Dodatek č. 2 ke smlouvě o provedení veřejné zakázky

„Střední průmyslová škola Třebíč – demolice a výstavba pavilonu B, rekonstrukce pavilonu A a tělocvičny – projektová dokumentace“:

„Střední průmyslová škola Třebíč – rozšíření EPS v objektu A vč. změny osvětlení v objektu A a B“

Schéma pavilonu A

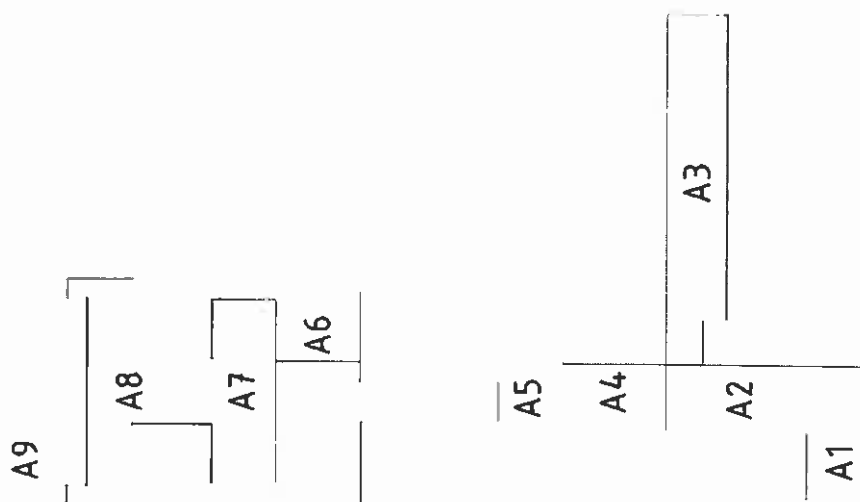
Rozšíření elektronické požární signalizace (EPS) a evakuačního rozhlasu (ER) z důvodu umístění hromadných šaten do 1NP částí pavilonu A2 a A4.

Rozšířené zadání uvažovalo s instalací EPS pouze v hromadných šatnách, ale zároveň neuvažovalo s nuceným větráním těchto prostor a návazností na EPS včetně MaR.

Rekonstrukce pavilonu A nepodléhala rozhodnutí o umístění stavby, které nabylo právní moc 23.10.2015. Tato rekonstrukce je součástí projektu pro vydání stavebního povolení na předmětné stavební úpravy (tělocvična, pavilon B, spojovací krčky a části pavilonu A). V rámci zpracování požárně bezpečnostního řešení pro hromadné šatny vyplynul z příslušných norem a vyhlášek požadavek na vybavení požárním zařízením (EPS a ER) i v sousedních požárních úsecích, které mají společnou únikovou cestu s hromadnými šatnami.

- 1NP – revize stávajících rozvodů EPS, ER.
- 2NP – nový rozvod EPS, ER.

Nové požárně bezpečnostní řešení.

- 1NP – hromadné šatny – provázanost EPS s VZT a MaR, doplnění ER.
- 2NP - nový rozvod EPS, ER. Nové požárně bezpečnostní řešení.

- 1NP, 2NP a 3NP – nové požárně bezpečnostní řešení s eliminací požárních zařízení EPS a ER.
- Nutné stavební úpravy spočívající v oddělení části pavilonu A3 od ostatních, např. požárně dělící stěnou.

- 1NP – hromadné šatny – provázanost EPS s VZT a MaR, doplnění ER.
- 2NP - nový rozvod EPS, ER. Nové požárně bezpečnostní řešení.
